BRIGNAIS

ENQUÊTE PUBLIQUE

ARRÊTÉ MUNICIPAL N°SU016RT2025 DU 08.12.2025

CONCERNANT LA MODIFICATION
N°3 DU PLAN LOCAL
D'URBANISME

OAP7, les Pérouses

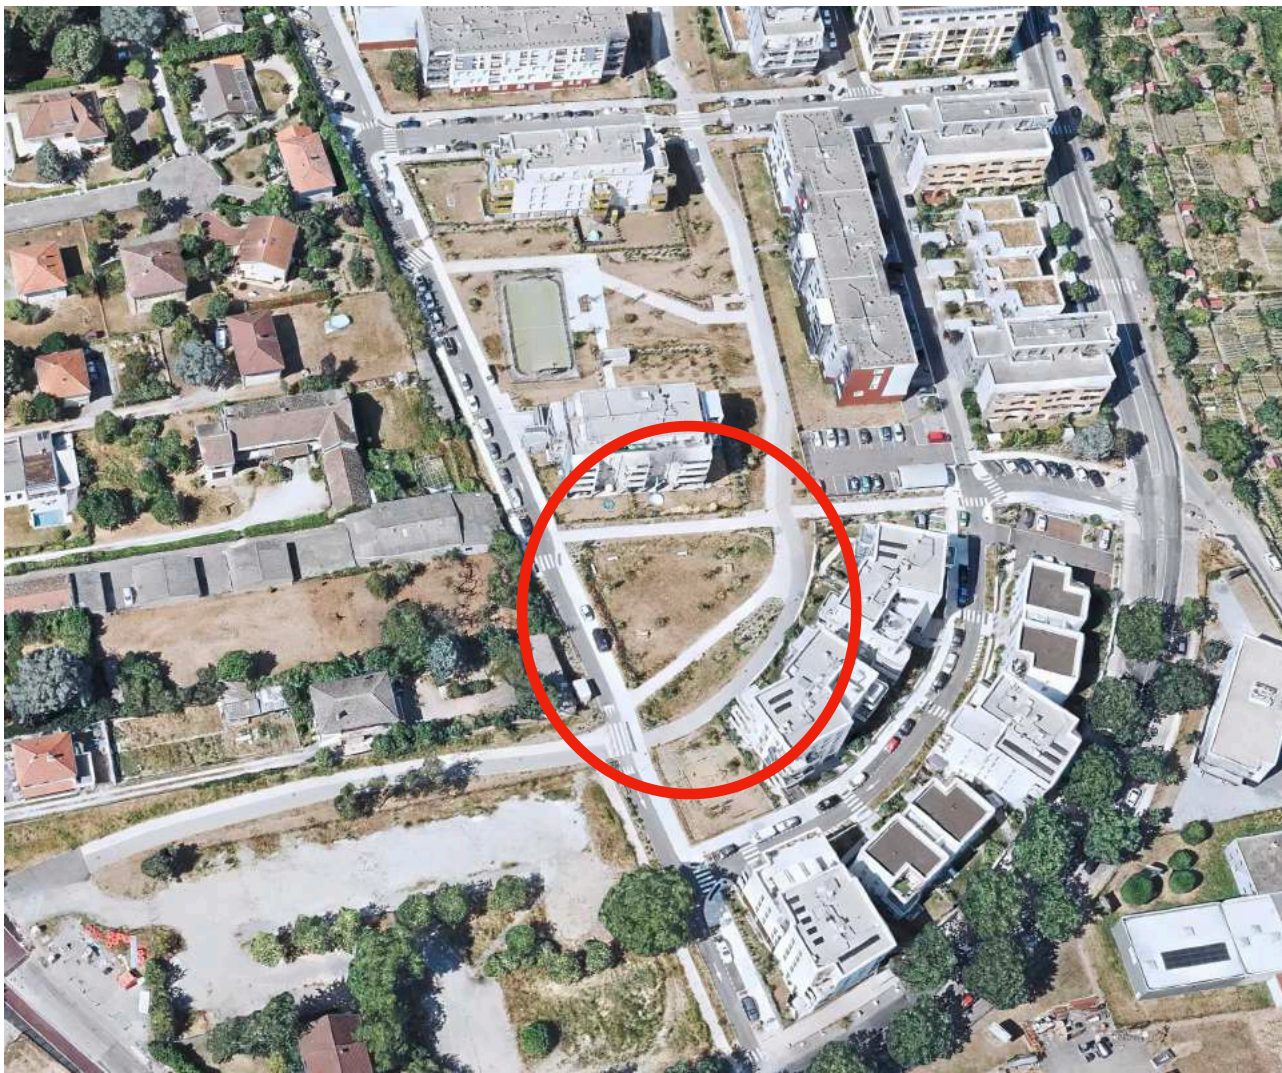
Cette observation anonyme pose la question suivante : comment vont être gérés les eaux pluviales des nouvelles constructions par rapport à la crue du 17 octobre 2024, ayant inondé le rond-point contigu ?

- Cette OAP n'est pas concernée par la présente modification.

Contribution web 4 : Parcelle AR68

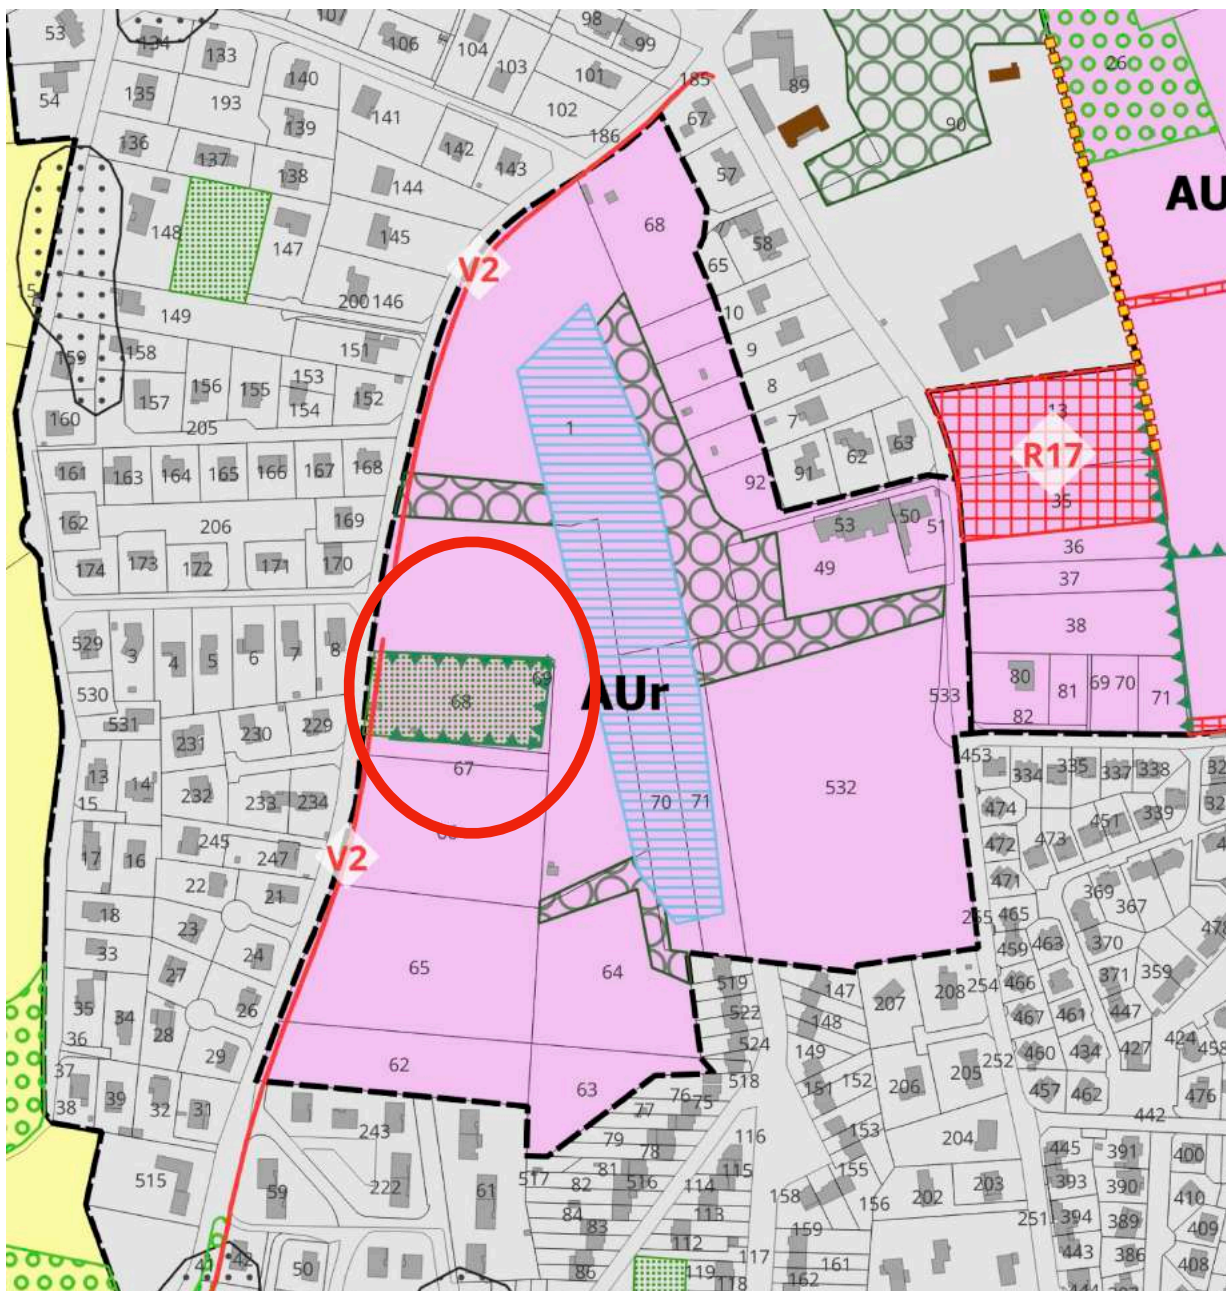
M.Roche souhaite connaître l'échéance de l'ouverture à l'urbanisation de la zone AUr. Echéance proche? (Moins de 5 ans).

OAP7, les Pérouses : Maison de santé

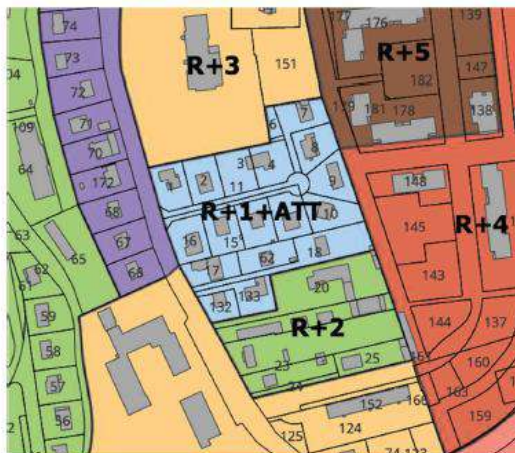
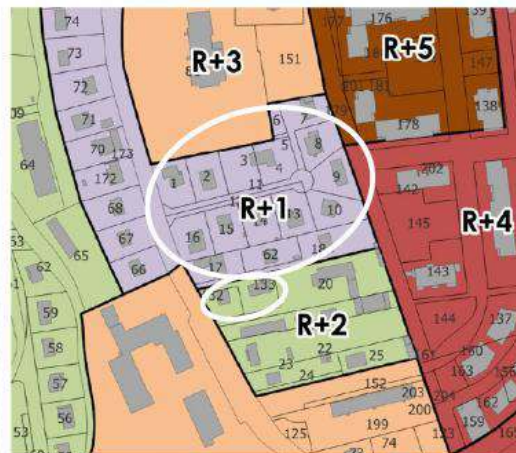
- Quartier dense avec difficultés de stationnements
- Afin de préserver la vue sur les collines à l'Ouest la zone intermédiaire orange de l'Oap devrait rester en R+1.

- Cette OAP n'est pas concernée par la présente modification.
- Le règlement prévoit une hauteur maximale à R+4. L'OAP n°7 abaisse cette hauteur sur certains secteurs mais pas sur cette parcelle.

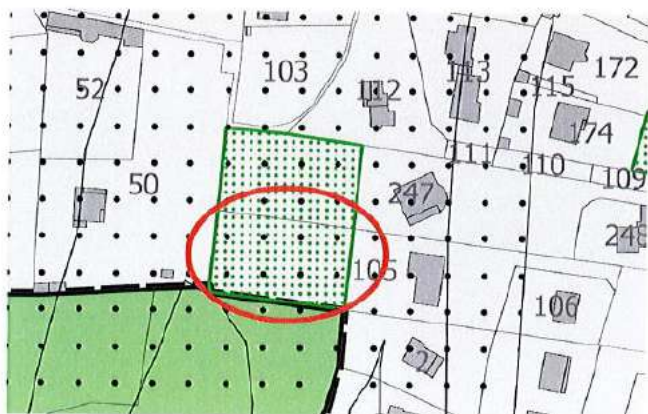
➤ Nous avons constaté qu'une parcelle (partiellement) incluse dans le périmètre PENAP figure désormais en zone Au de votre PLU, ce qui n'est pas compatible avec la protection PENAP. Il s'agit de la parcelle 105 section BR, la partie boisée ouest de la parcelle. Vous trouverez en annexe les extraits cartographiques des PLU actuellement en vigueur, ainsi que ceux relatifs au périmètre PENAP. Nous n'avons toutefois pas retrouvé, en version dématérialisée, le périmètre en vigueur au 19 septembre 2013. Nous vous saurions remercier de bien vouloir procéder à une vérification concernant la temporalité de cette anomalie, afin de déterminer à quel moment l'erreur s'est produite et si celle-ci relève de la commune ou du Département, qui n'aurait pas dû classer ces parcelles. Une procédure de correction devra être mise en place dès que la typologie de l'erreur aura été précisément identifiée.

Figure 1 : Règlement graphique du PLU issu de la modification n° 3

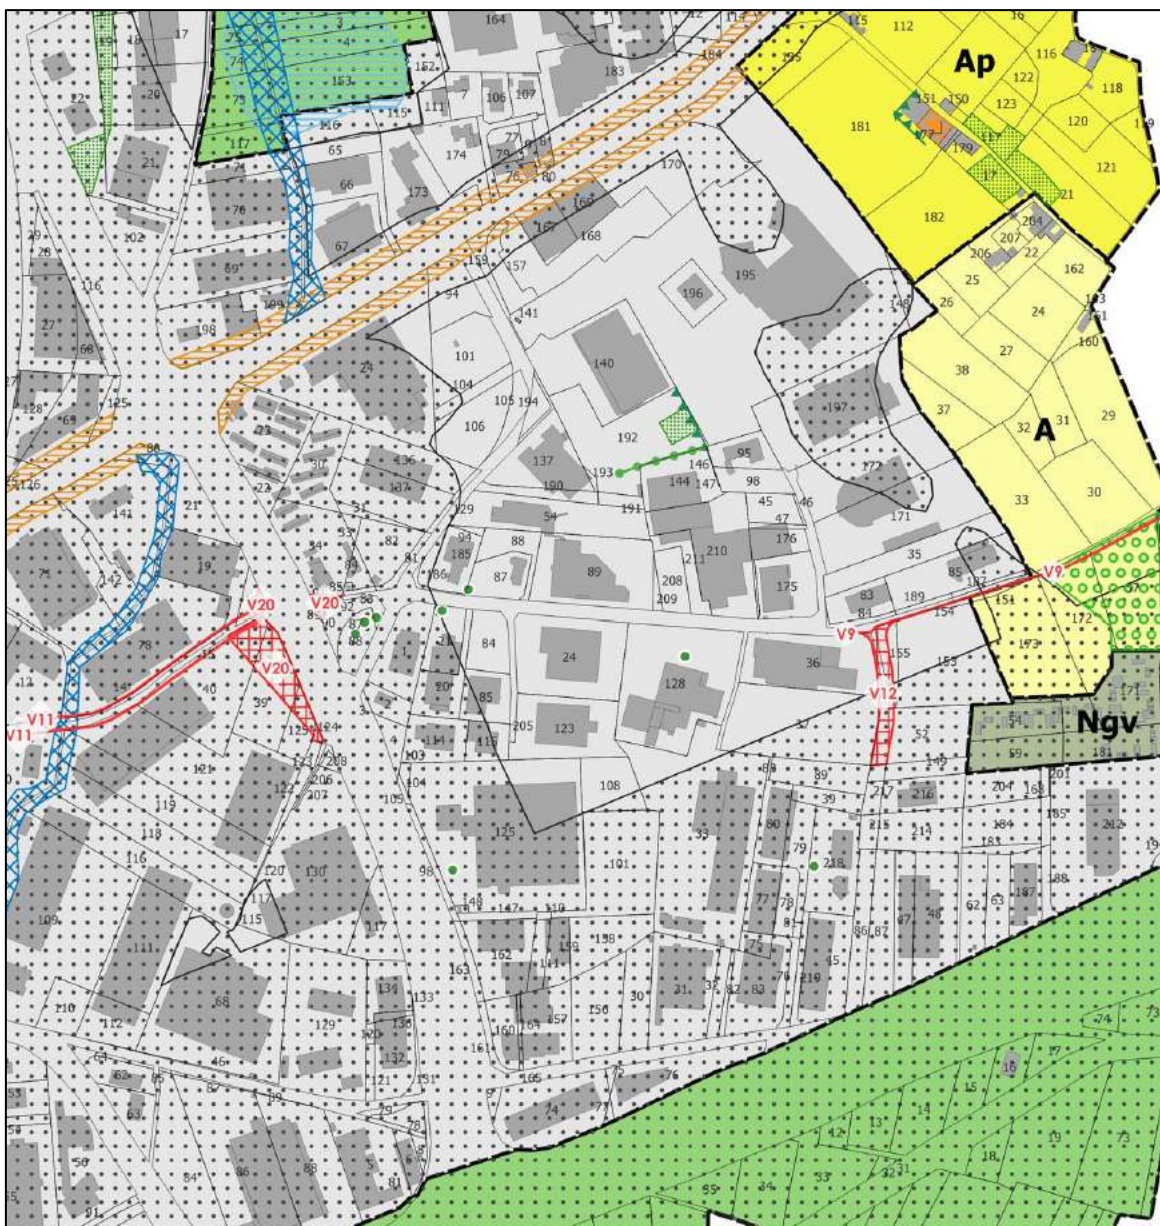
La société CLAUGER conteste la modification n°3 du PLU, estimant que les protections environnementales instaurées sur ses parcelles (alignements d'arbres, haies, espace vert) sont injustifiées, disproportionnées et appliquées de manière isolée.

La modification n°2 du PLU de Brignais a introduit, au sein des zones d'activités, plusieurs protections ponctuelles d'« arbres remarquables à protéger » ainsi que trois protections linéaires situées sur le site de l'entreprise CLAUGER. Il est observé dans le cadre de la présente modification qu'aucune protection spécifique n'a été instaurée sur la parcelle voisine, malgré la présence d'éléments végétalisés. La modification n°3 ne visait pas à redéfinir les protections environnementales à l'échelle des zones d'activités. C'est pour cela qu'aucune protection n'a été ajoutée sur d'autres sites dans le cadre de la présente procédure. La commune préfère mener une réflexion d'ensemble sur le traitement paysager et écologique des zones d'activités (lors d'une future évolution du PLU), afin d'assurer une cohérence d'ensemble et, le cas échéant, d'harmoniser les dispositifs de protection.

En revanche, la commune a souhaité revoir les protections sur le site de l'entreprise Clauger dans le cadre de la modification n°3 du PLU puisque l'entreprise a interpellé la commune et a transmis un diagnostic phytosanitaire détaillé.

Il ressort de cette analyse que l'un des alignements protégés, situé en partie nord du site, présente un caractère discontinu et comprend plusieurs sujets en état de faiblesse mécanique ou sanitaire dont l'abattage est préconisé. Dans un souci de proportionnalité et de prise en compte de la réalité du terrain, la modification n°3 prévoit ainsi la suppression de cette inscription graphique linéaire et son remplacement, dans sa partie est, par une inscription surfacique « espace vert ou jardin à préserver ».
